Oggetto: **[ID: 10146] Procedura di Valutazione di impatto ambientale (V.I.A.), ai sensi dell'art. 23 del D.Lgs. 152/2006, e s.m.i., relativa al progetto di impianto eolico denominato "Truncu Reale" dalla potenza di 64 MW, con sistema di accumulo da 36 MW e opere di connessione alla R.T.N., da realizzarsi nel Comune di Sassari. Proponente: Fimenergia S.r.l. - Autorità Competente: Ministero dell'Ambiente e della Sicurezza Energetica (M.A.S.E.). Trasmissione osservazioni.**

L'impianto sarà costituito da 9 aerogeneratori, di potenza pari a 7,1 MW cadauno, per una potenza complessiva installata di 64 MW, integrato con un sistema di accumulo BESS di potenza pari a 36 MW. Le opere di progetto, più nel dettaglio, consisteranno:

Opere del Sistema Idrico Multipartimentale Regionale (SIMR) nel Comune di Sassari
Individuazione interferenza cavidotto connessione imp eolico "Truncu Reale" - Fimenergia Srl

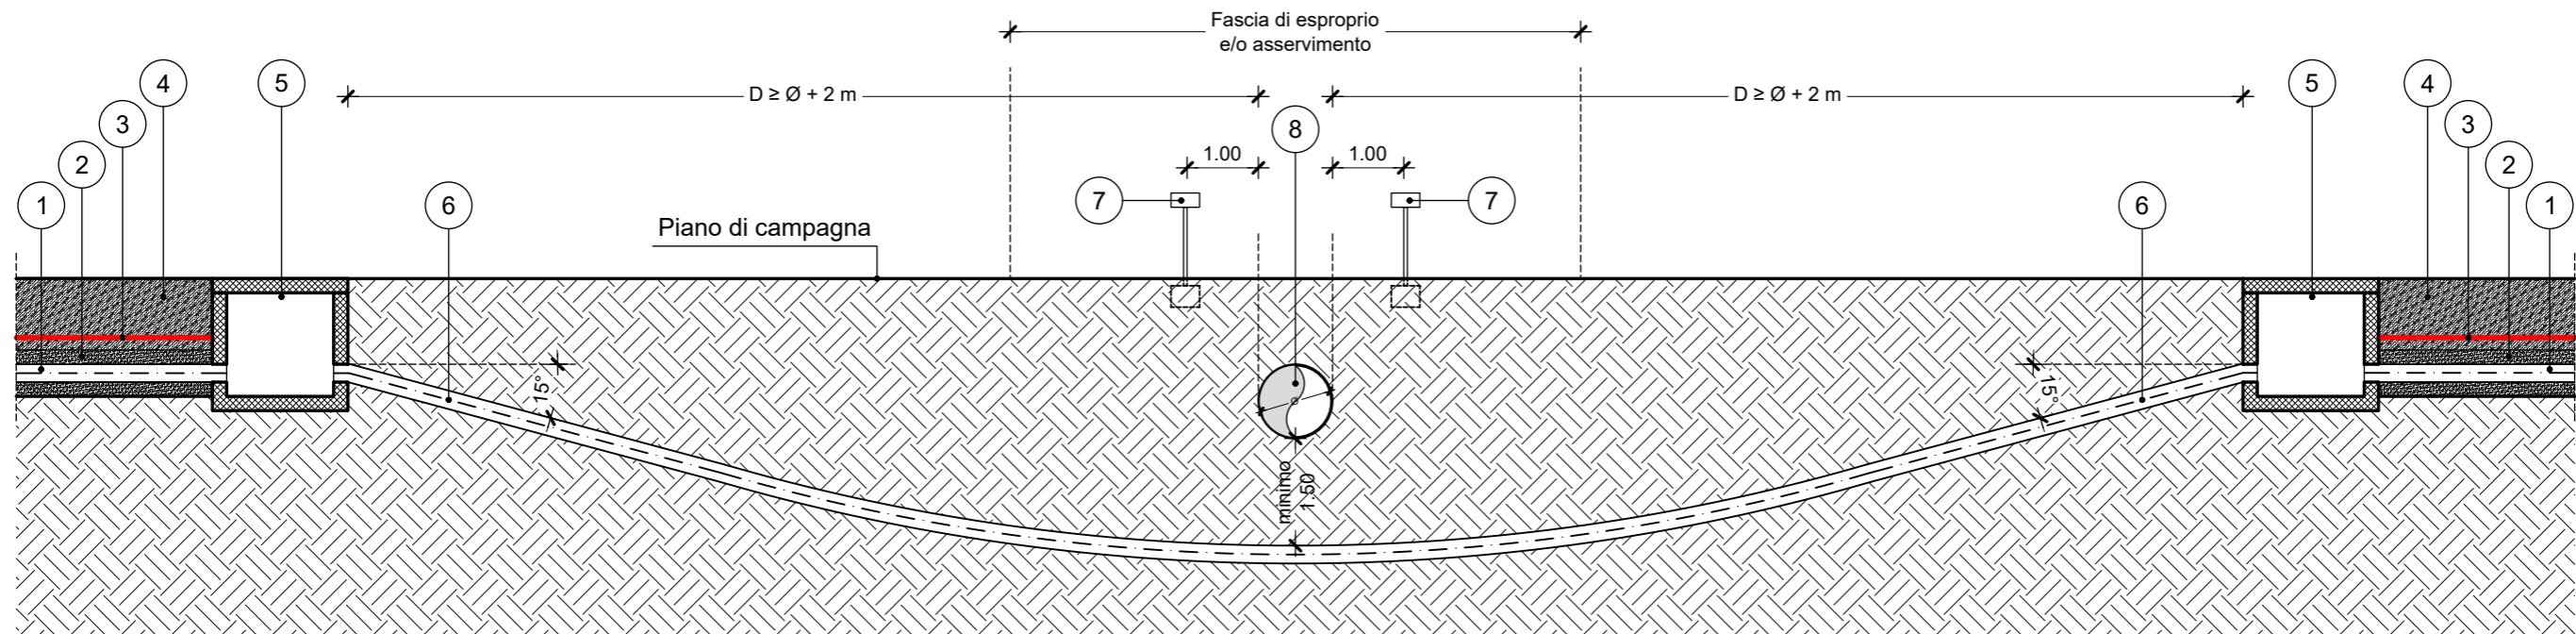
- 3) con riferimento alla schematizzazione di cui Allegato 01 si rileva che il tracciato dell'elettrodotto di connessione tra il parco eolico e la nuova Stazione Terna RTN SE Olmedo, di futura realizzazione, attraversa il sedime delle opere acquedottistiche sopra descritte; tuttavia, nella documentazione di progetto non si rinviene alcun elaborato di dettaglio che illustri le modalità di risoluzione delle interferenze tra le nuove opere e le strutture del SIMR.

- 1) relazione tecnica specificamente dedicata alle interferenze dei lavori con le opere del SIMR, illustrativa delle modalità di risoluzione delle interferenze e delle soluzioni tecnologiche adottate. Queste dovranno essere compatibili con le modalità standard adottate dall'ENAS per la risoluzione delle interferenze originate da attraversamenti e/o parallelismi, in particolare dovrà essere assicurata la coerenza con lo schema tipo allegato (allegato 02);

- 2) elaborati grafici di dettaglio (planimetrie, sezioni, profili, particolari costruttivi) in numero tale da fornire un'adeguata descrizione delle soluzioni tecnologiche e costruttive proposte, sviluppati in adeguata scala di rappresentazione e debitamente quotati, dai quali sia possibile desumere ingombri, dimensioni spessori, altezze dei manufatti e degli elementi di impianto nonché i reciproci rapporti spaziali tra le opere interferenti e le opere del SIMR.

Opere del Sistema Idrico Multisetoriale Regionale (SIMR) nel Comune di Sassari
Individuazione interferenza cavidotto connessione imp eolico "Truncu Reale" - Fimenergia Srl

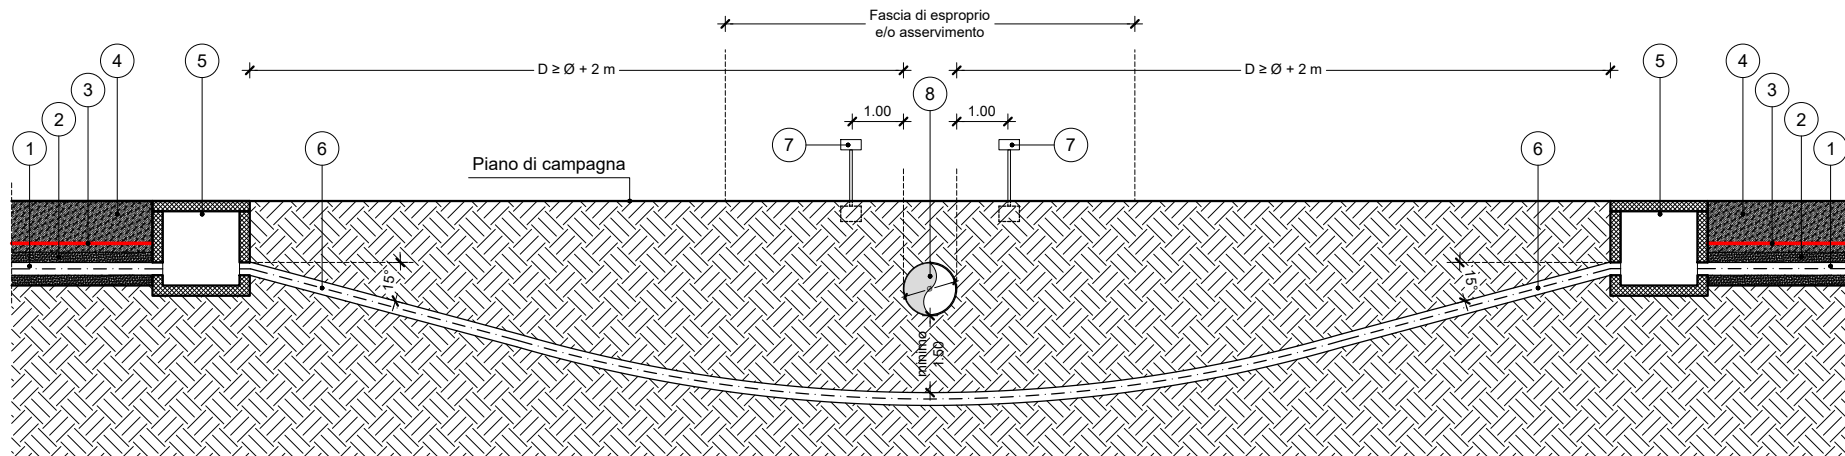
- 3) con riferimento alla schematizzazione di cui Allegato 01 si rileva che il tracciato dell'elettrodotto di connessione tra il parco eolico e la nuova Stazione Terna RTN SE Olmedo, di futura realizzazione, attraversa il sedime delle opere acquedottistiche sopra descritte; tuttavia, nella documentazione di progetto non si rinviene alcun elaborato di dettaglio che illustri le modalità di risoluzione delle interferenze tra le nuove opere e le strutture del SIMR.

- 1) relazione tecnica specificamente dedicata alle interferenze dei lavori con le opere del SIMR, illustrativa delle modalità di risoluzione delle interferenze e delle soluzioni tecnologiche adottate. Queste dovranno essere compatibili con le modalità standard adottate dall'ENAS per la risoluzione delle interferenze originate da attraversamenti e/o parallelismi, in particolare dovrà essere assicurata la coerenza con lo schema tipo allegato (allegato 02);

- 2) elaborati grafici di dettaglio (planimetrie, sezioni, profili, particolari costruttivi) in numero tale da fornire un'adeguata descrizione delle soluzioni tecnologiche e costruttive proposte, sviluppati in adeguata scala di rappresentazione e debitamente quotati, dai quali sia possibile desumere ingombri, dimensioni spessori, altezze dei manufatti e degli elementi di impianto nonché i reciproci rapporti spaziali tra le opere interferenti e le opere del SIMR.
